RELAZIONE ILLUSTRATIVA

5a VARIANTE RUE 2017 Adozione: delibera C.C. n.96 del 30/11/2017 - Approvazione: delibera C.C. n. 38 del 19/04/2018
6a VARIANTE RUE 2020 Adozione: delibera C.C. n. ____ del ____ - Approvazione: delibera C.C. n. ____ del ____ Sindaco: <i>Maria Costi</i> Assessore all' Urbanistica: <i>Armando Pagliani</i> Segretario Generale: <i>Dott.ssa Clementina Brizzi</i> Dirigente Area Programmazione e Gestione del Territorio: <i>Arch. Alessandro Malavolti</i> Responsabile del progetto: <i>Arch. Alessandro Malavolti</i>

83

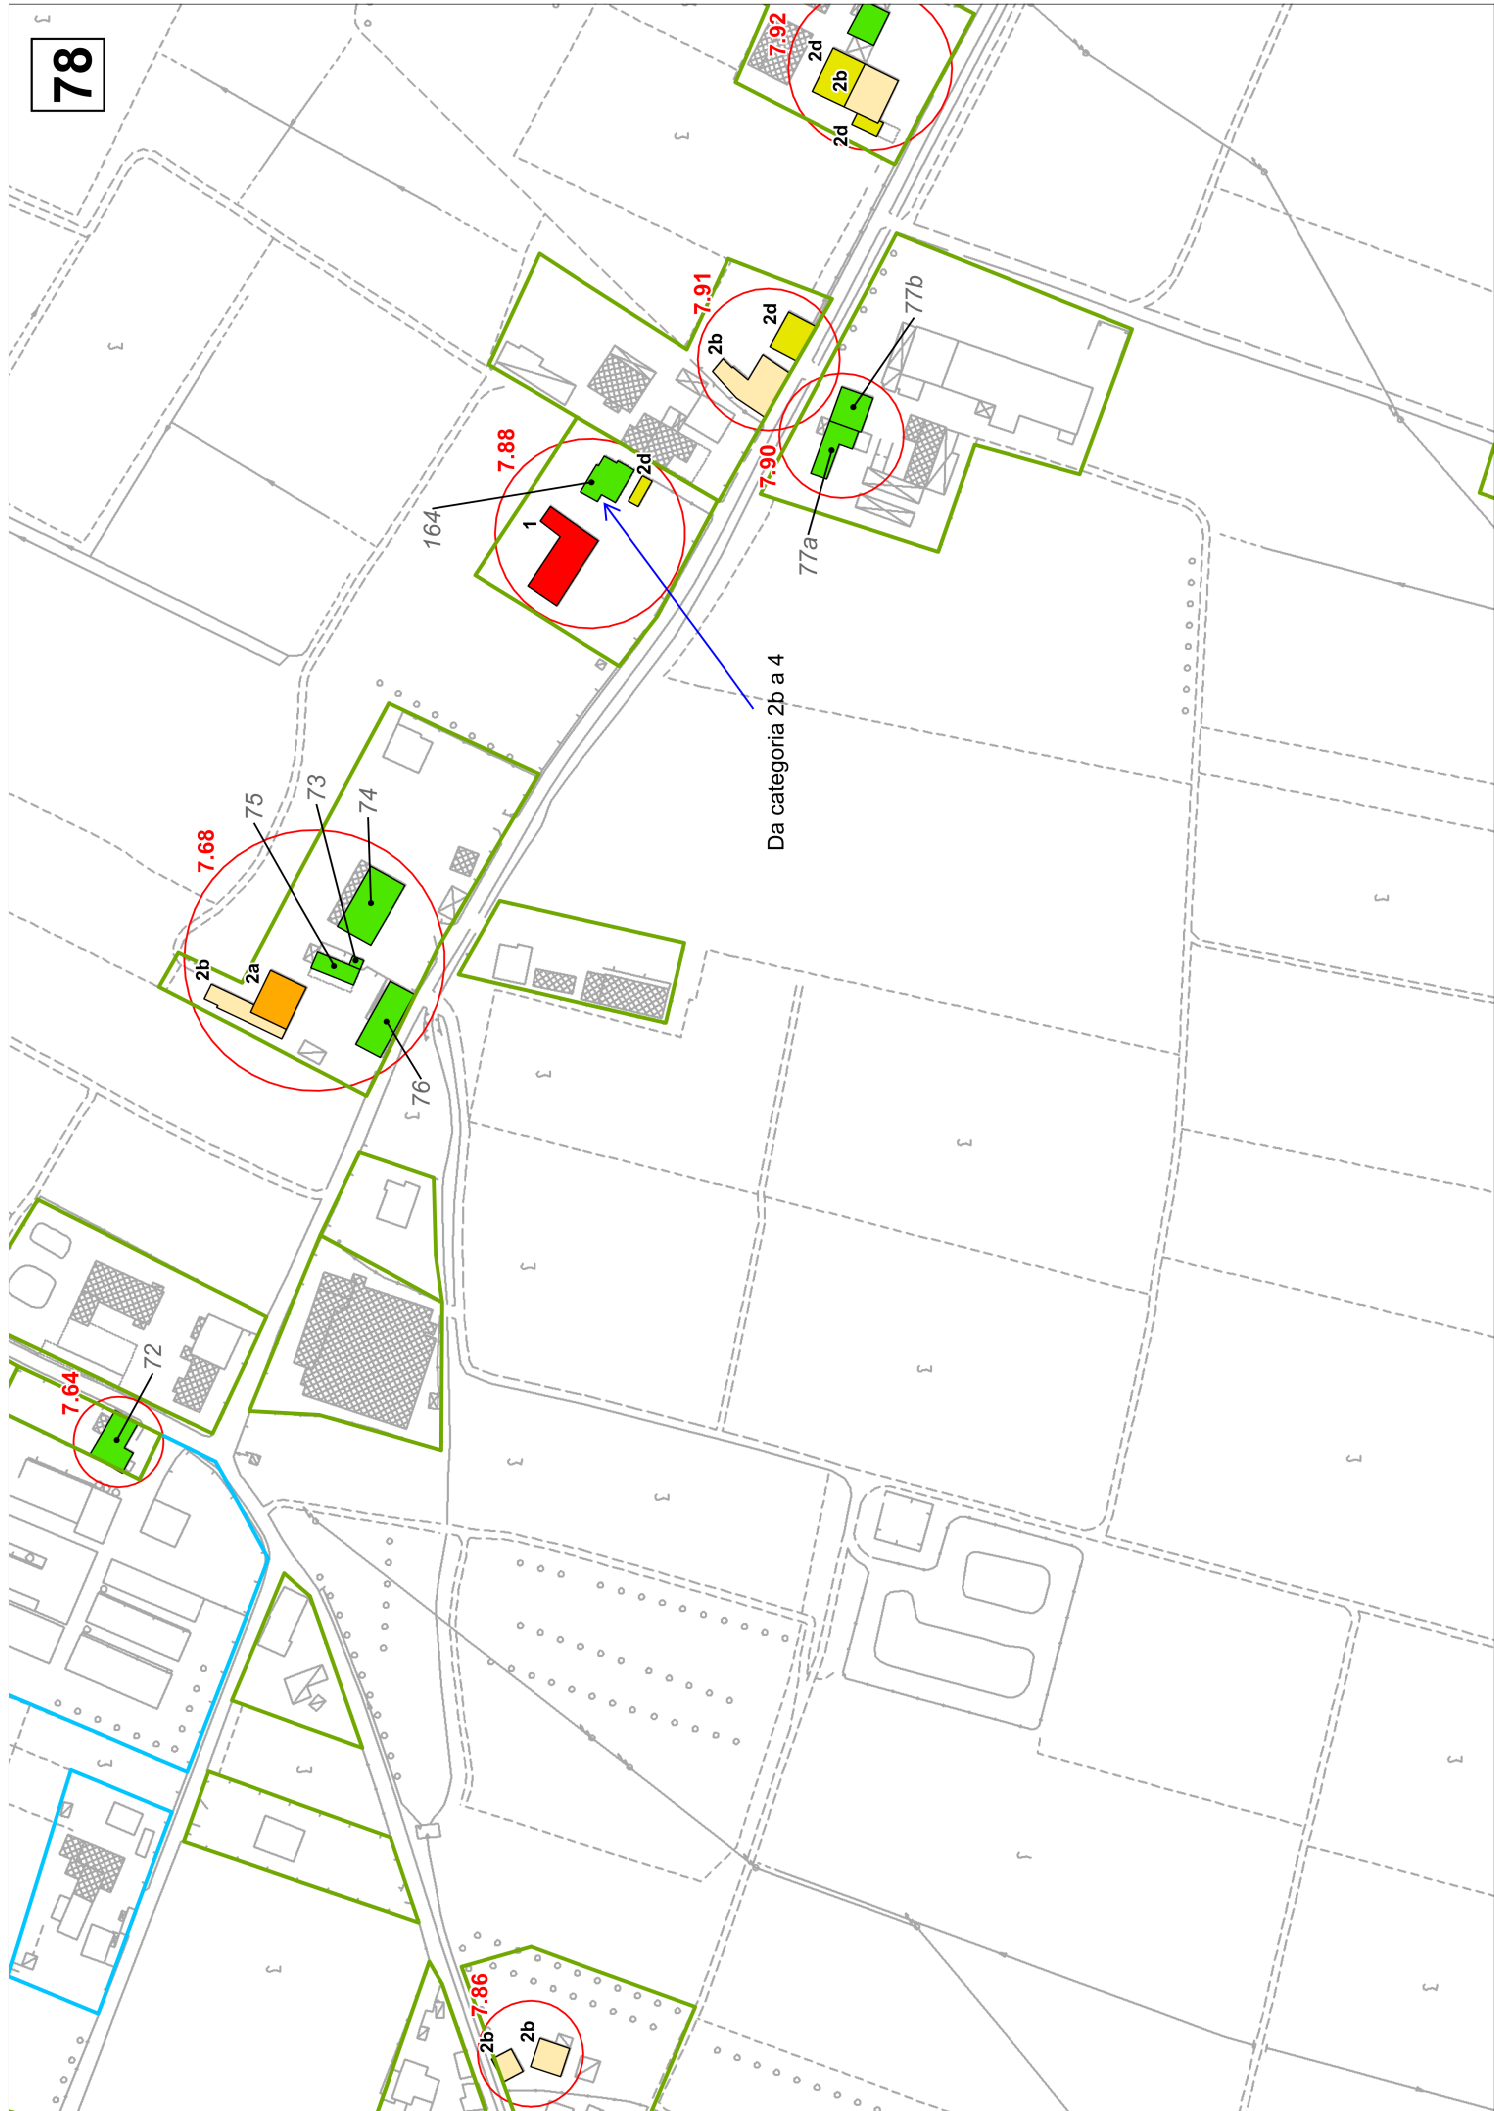
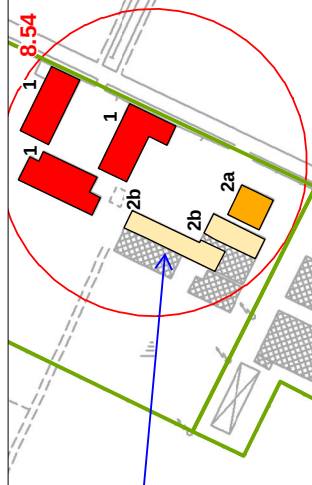
- foglio 78 scheda 7.88 – riclassificazione del fabbricato n. 164, per evidenti condizioni di crollo in essere.
- foglio 83 scheda 8.54 – riclassificazione del fabbricato n. 91 a Restauro e Risanamento conservativo 2b, in recepimento delle riserve sollevate dalla Provincia di Modena;

Da categoria 4 a 2b

Da categoria 4 a 2d
